Onderwerp: bezwaar project G2301 - TOP-MIX Zwijnaarde (2023139015)

Gents Milieufont vzw wenst bezwaar in te dienen tegen de omgevingsvergunningsaanvraag voor het project "Top-MIX Zwijnaarde" waarvan het openbaar onderzoek loopt tot en met 22 oktober. GMF diende ook in de eerste fase bezwaar in tegen deze aanvraag.

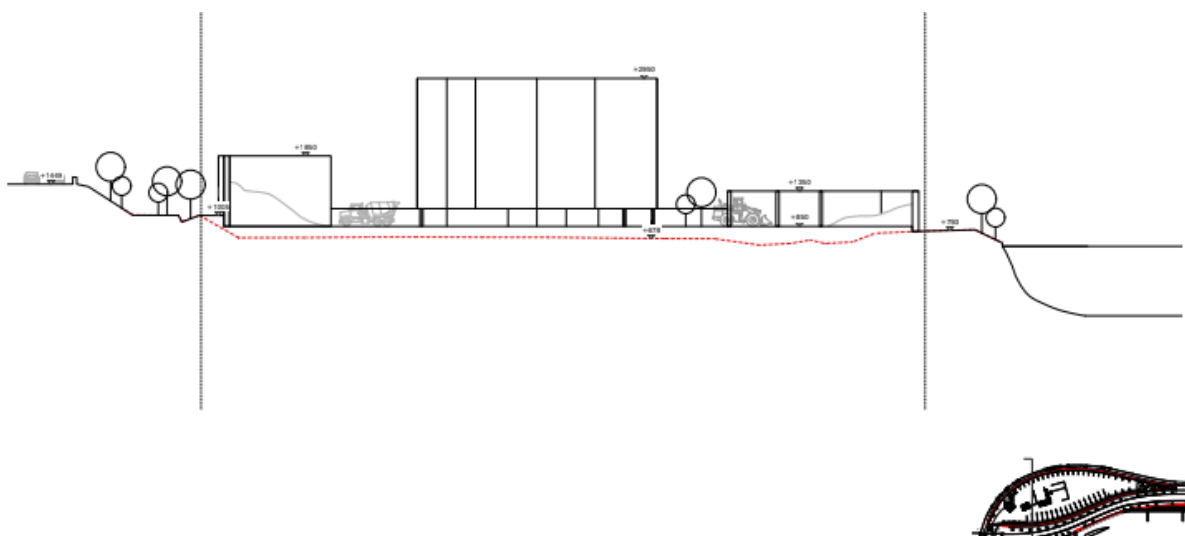
Uit de verdere beschrijvingen opgenomen in dit artikel blijkt duidelijk dat een bedrijf dat bouw- en sloopafval aanvoert, opslaat en gedeeltelijk verwerkt, niet tot de activiteiten behoort, die toegelaten zijn. Uit onderstaande tekening (uit het Masterplan) blijkt duidelijk dat de opslag in open lucht is. Ook de betoncentrale, wat een productieactiviteit is, gebeurt in open lucht.

De buitengrenzen bestaan uit grootschalige keermuren, opgebouwd uit betonnen stapelblokken. De keermuren aan de binnenzijde lopen door naar buiten en vormen klassieke steunberen.

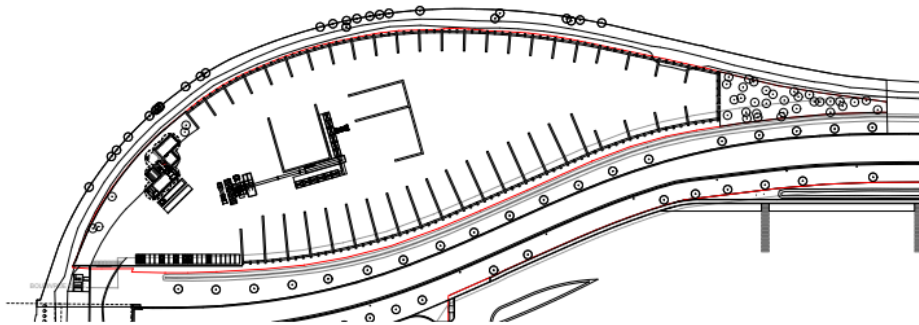
Aan de buitengrenzen van het terrein komen hoge keermuren in stapelblokken: langs de Ringvaart een muur van 5 meter hoog en langs de R4 een muur van maar liefst 10 meter hoog. Daarnaast is het terrein ook nog opgehoogd met gemiddeld 1,75 meter. De keermuur komt - zoals hieronder te zien in de doorsnede (overname uit het Masterplan) - een heel stuk boven de R4 uit.

Deze groenschermen zijn niet terug te vinden op de visualisaties (zie boven - pagina 4). Enkele bomen zijn wel ingetekend op de doorsnede (zie hierboven) en op het grondplan (zie hieronder).
